**DIRETTRICE FERROVIARIA MESSINA – CATANIA – PALERMO  
NODO DI CATANIA**

**INTERRAMENTO LINEA PER IL PROLUNGAMENTO DELLA PISTA  
DELL' AEROPORTO DI FONTANAROSSA E PER LA MESSA A STI DEL  
TRATTO DI LINEA INTERESSATO**

Riscontro alle richieste di integrazioni da parte della Commissione Tecnica PNRR-PNIEC con nota prot. n. 1155 del 01/03/2022 e da parte del MiC-Soprintendenza Speciale per il Piano Nazionale di Ripresa e Resilienza con nota MIC\_SS-PNRR-0000309-P del 02/03/2022

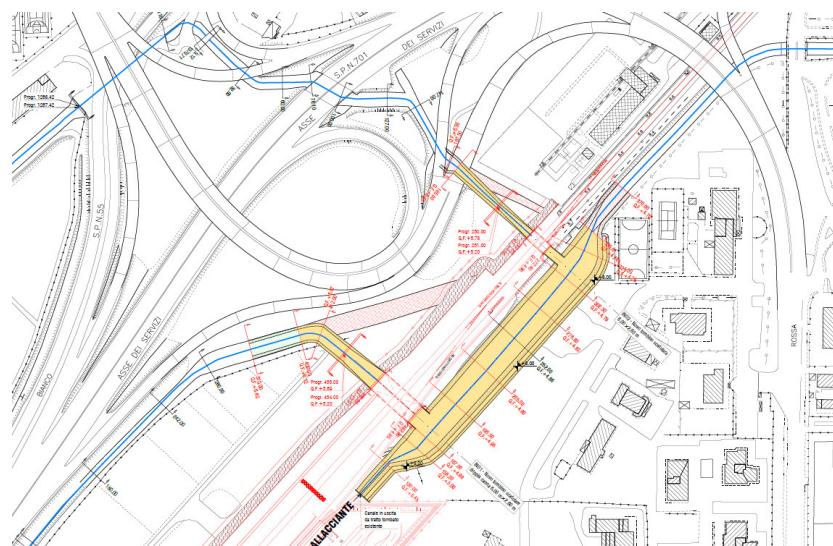
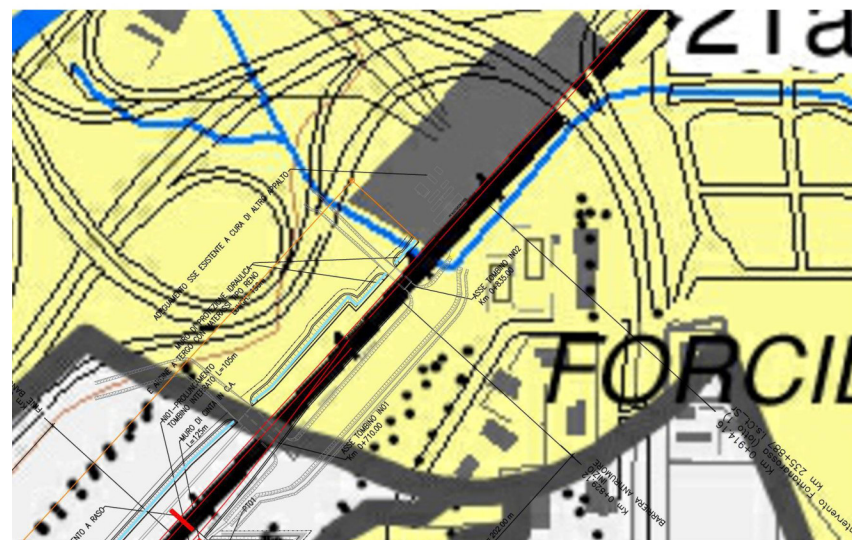
Il tracciato, come meglio ripotato all'interno degli elaborati

Come si evince dallo stralcio planimetrico indicativo dei regimi di  
tutela (sx) e dalla planimetria di progetto (dx), gli interventi in  
oggetto si limitano ad opere di deviazione e raccordo di  
preesistenti canali in calcestruzzo.
